Oficio N° 540-2018-GAYF-IHSS-2018

Ref. LP N° 009-2018 "ADQUISICIÓN DE PAREDES MODULARES Y OBRAS CONEXAS DE LA CLINICA REGIONAL DE NACO EN SANTA BARBARA, DEL INSTITUTO HONDUREÑO DE SEGURIDAD SOCIAL (IHSS)"

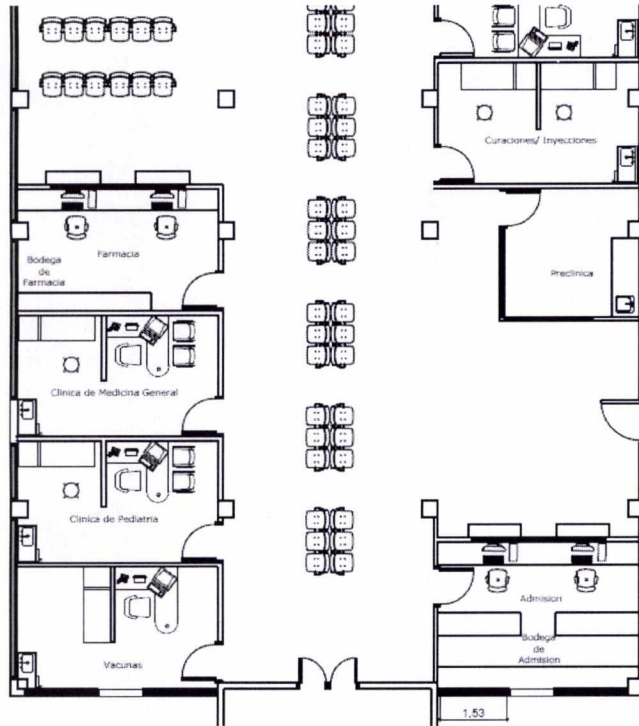
- 1.3 Según diseño de ilustración aparecen 2 tipos de paneles, uno con vidrio y otro sin vidrio, más sin embargo en las especificaciones técnicas solicitan únicamente paneles con vidrio. ¿Podrían indicarnos si requerirán los dos tipos (con vidrio y sin vidrio)? Y en caso de ser así las cantidades requeridas.

Se requieren los dos tipos de paneles, los paneles de Vidrio tipo ventanilla serán utilizados únicamente donde se requiera la atención directa con el derecho habiente (ver áreas marcadas en círculo en imagen anexa)

N°	Descripción	Cantidad
1	Panel con Vidrio, Panel de 1.20 mts de Largo	07 Unidades
2	Panel sin Vidrio, Panel de 1.20 mts de Largo	48 Unidades

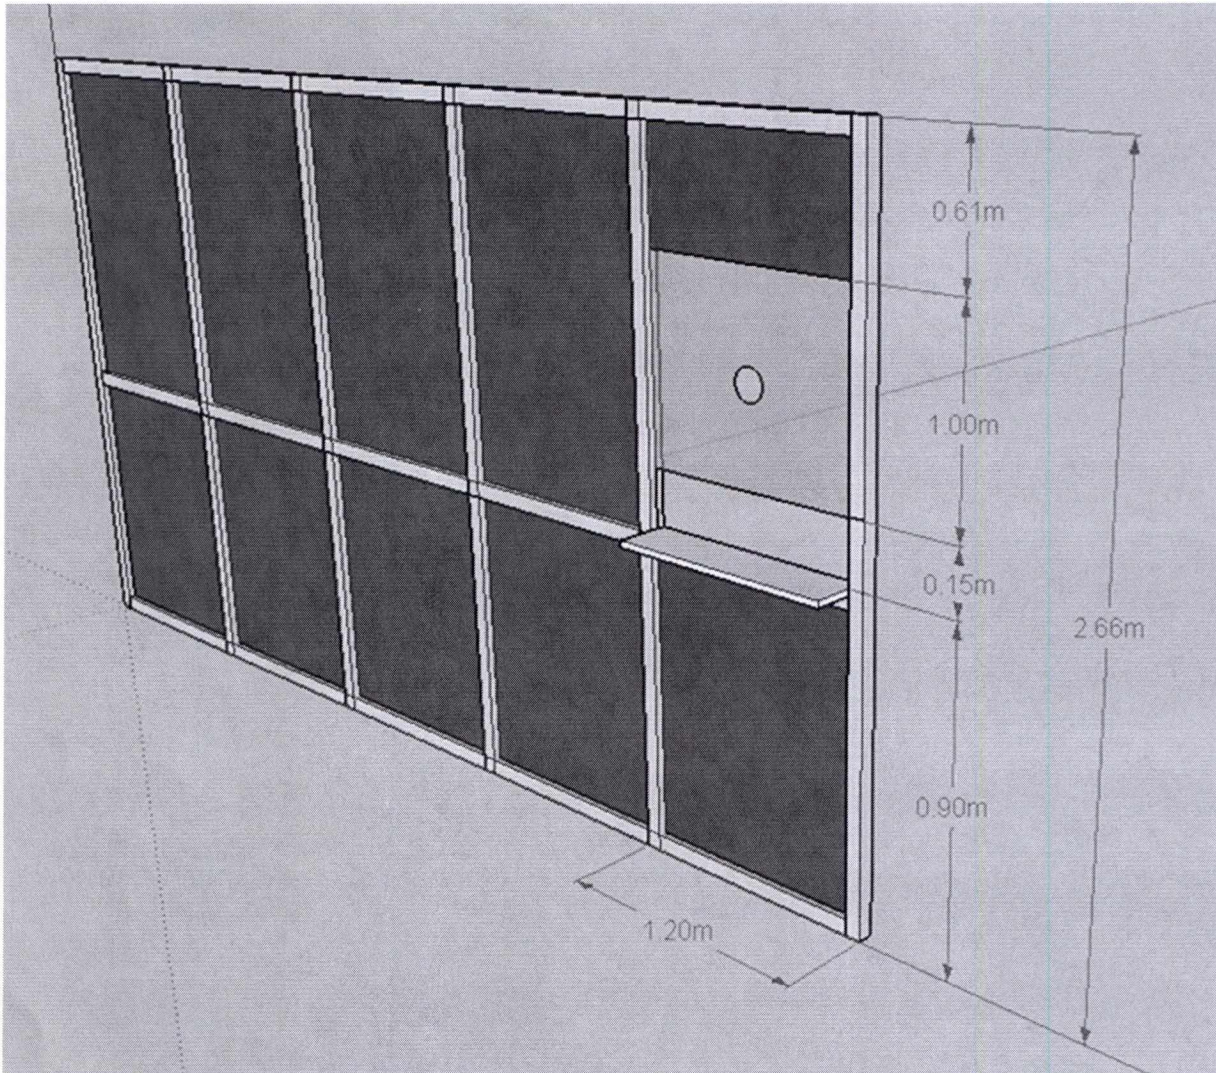
1.1 Solicitan un espacio para pasar papel en el vidrio. ¿Podrían indicarnos las dimensiones de dicho espacio o un plano ilustrativo con sus respectivas medidas?

**Respuesta**

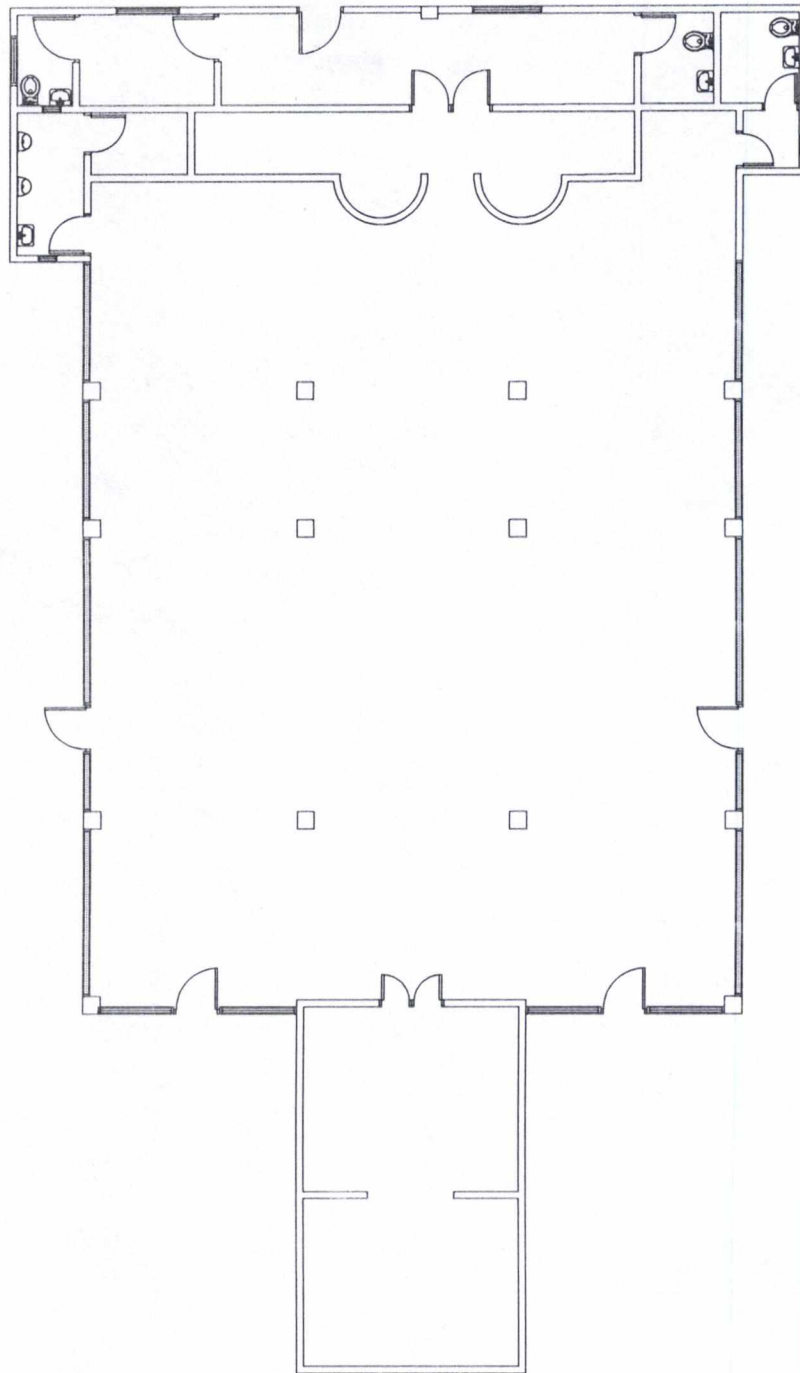
1.2 ¿Podrían proporcionarnos un plano donde se pueda apreciar la ubicación de todas estas paredes modulares?

Se Anexa al Presente, Plano en AutoCAD, Versión .DWG, 2000
